Mission régionale d'autorité environnementale
OCCITANIE

**Avis sur le projet de centrale photovoltaïque au sol
sur la commune de Saint-Hippolyte-du-Fort (Gard)**

N°saisine : 14933 / A P

Date : 11 mai 2026

Figure 3 : synthèse des enjeux écologiques au sein du site du projet – zone d'étude (extrait de la page 80 de l'étude d'impact)

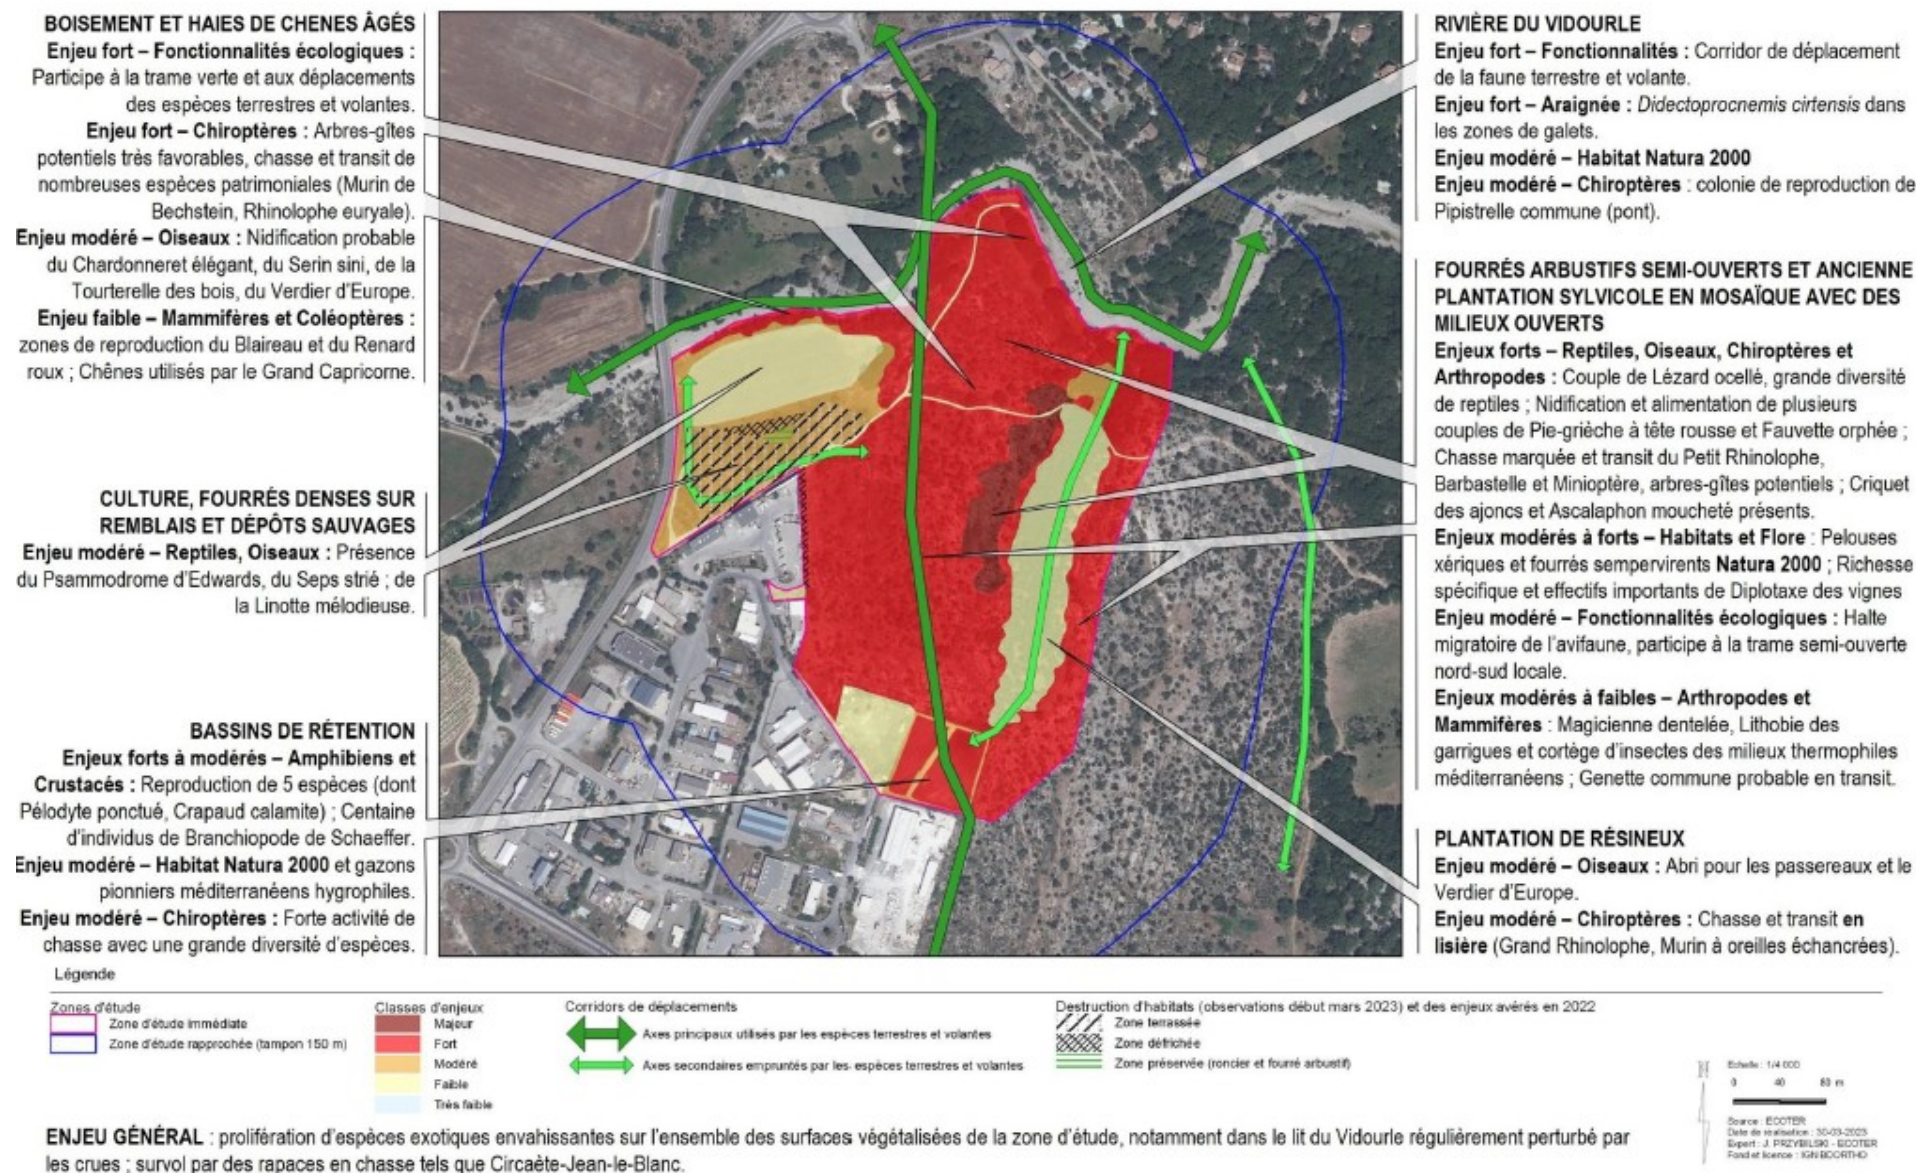
Pour autant, le projet de parc photovoltaïque est prévu au droit d'un milieu naturel, en partie boisé, au sein duquel sont identifiés des enjeux faunistiques et floristiques jugés « modérés », « forts » voire « majeurs » (voir figure 3), avec notamment la présence d'espèces protégées.

Les travaux nécessaires à la réalisation du projet (défrichements, terrassements...) sont ainsi susceptibles de générer de multiples incidences sur ces enjeux écologiques, même après application des mesures d'évitement et de réduction envisagées. Le projet engendre des impacts résiduels qui restent significatifs sur la biodiversité et doivent faire l'objet de mesures de compensation ainsi que d'une demande de dérogation à la stricte protection de plusieurs espèces³.

Compte tenu des impacts bruts et résiduels importants attendus, notamment pour la biodiversité et les milieux naturels, la MRAe recommande de reprendre l'analyse des solutions de substitution raisonnables, à l'échelle territoriale pertinente, au moins intercommunale, afin de choisir le site d'implantation du projet qui présente le moindre impact environnemental.
